Dot. postępowania przetargowego w trybie przetargu nieograniczonego na zadanie p.n. :

„Termomodernizacja szkół w mieście Kietrz.”

Do zamawiającego wpłynęły zapytania odnośnie treści siwz, zgodnie z art.38 ust.1 ustawy z 29 stycznia 2004 roku Prawo zamówień publicznych (Dz. U. Nr 113, poz.759 z późn. zm.) zamawiający udziela następujących wyjaśnień.

Rys. Nr 1.

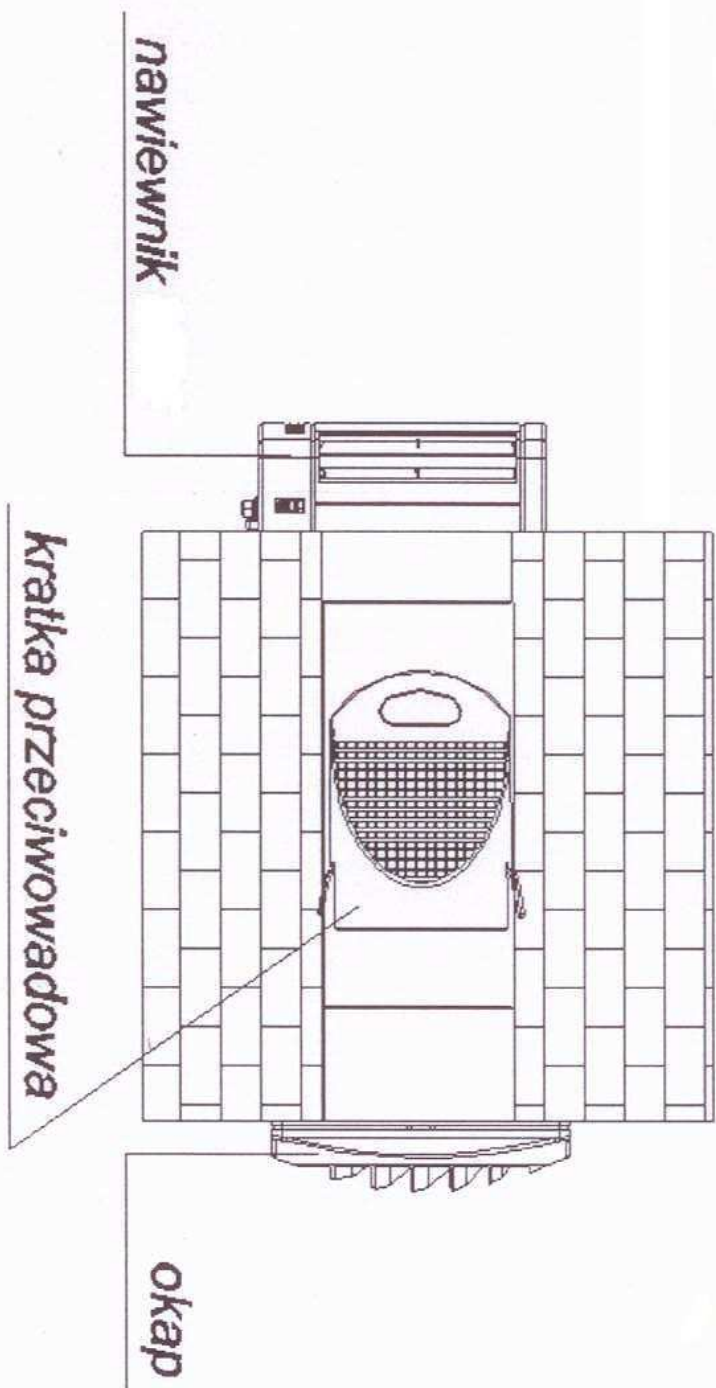
W zestawieniu stolarki okiennej łącznika i sali gimnastycznej jest zapis UWAGA.

Prosimy o wyjaśnienie, jak należy interpretować zapis „pod parapetem zestawu okien do sali gimnastycznej (na elewacji wschodniej) należy zamontować nawietrzaki higrosterowane o średnicy fi 150 mm (10szt)”?”

Prosimy o uzupełnienie dokumentacji technicznej o szczegółowy rysunek obrazujący wykonanie nawietrzaka pod parapetem oraz podanie poprawnej ilości do zabudowania.

Dokumentacja techniczna narzuca wykonanie 10 szt a przedmiar 20 szt.

1. Należy zamontować nawietrzaki podokienne z kratkami nawiewnymi o średnicy 150mm. Przewiduje to pozycja 275 w przedmiarze. Przedmiar zawiera obmiar 10 sztuk.

Nawietrzak higrosterowany np. firmy Aereco EHT lub równoważny.

Nawietrzak powinien działać bezobsługowo, automatycznie w zakresie od 35% do 70% wilgotności względnej.

Nawietrzak powinien być wyposażony w element służący do zminimalizowania przepływu (przymknięcia) powietrza.

Nawietrzak powinien być wyposażony w okap, kratkę przeciw owadom, wkładkę akustyczną przepustnicy. Kolor elementów obudowy zewnętrznej – biały.

Rys.2

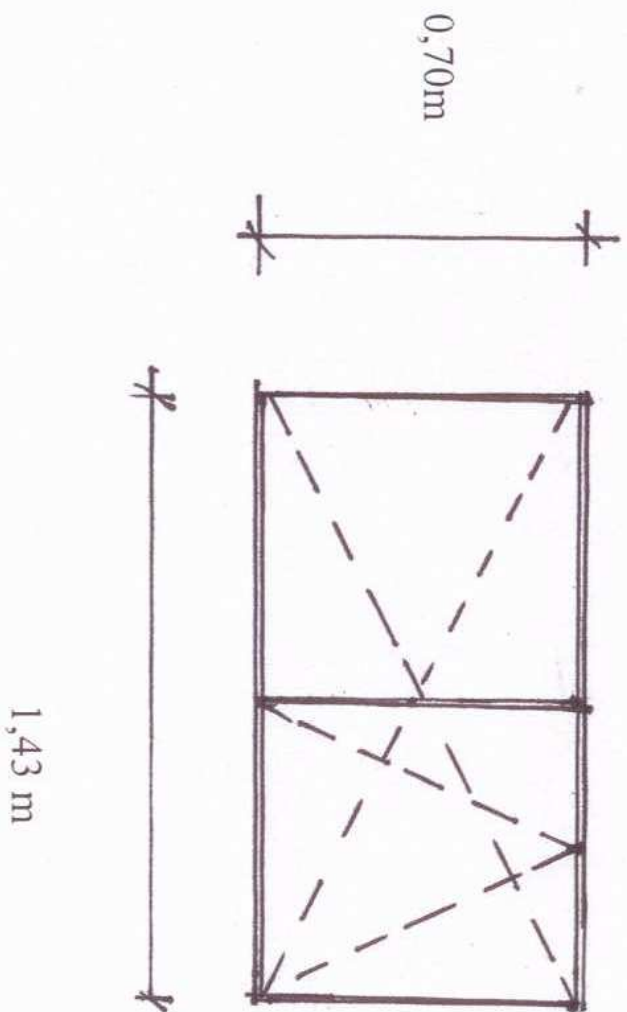
Czy okna w części poddasza elewacji północnej i południowej podlegają wymianie?

Jeżeli tak to prosimy o uzupełnienie zestawień stolarki okiennej, brak oznaczeń na rysunkach.

11.Dodatkowo należy przyjąć wymianę 6 sztuk okien rozwieralno - uchylnych o wymiarach 0,70 x 1,43m na poddaszu w budynku przy ulicy Kościuszki 14 (3 sztuki elewacja południowa i 3 sztuki północna)
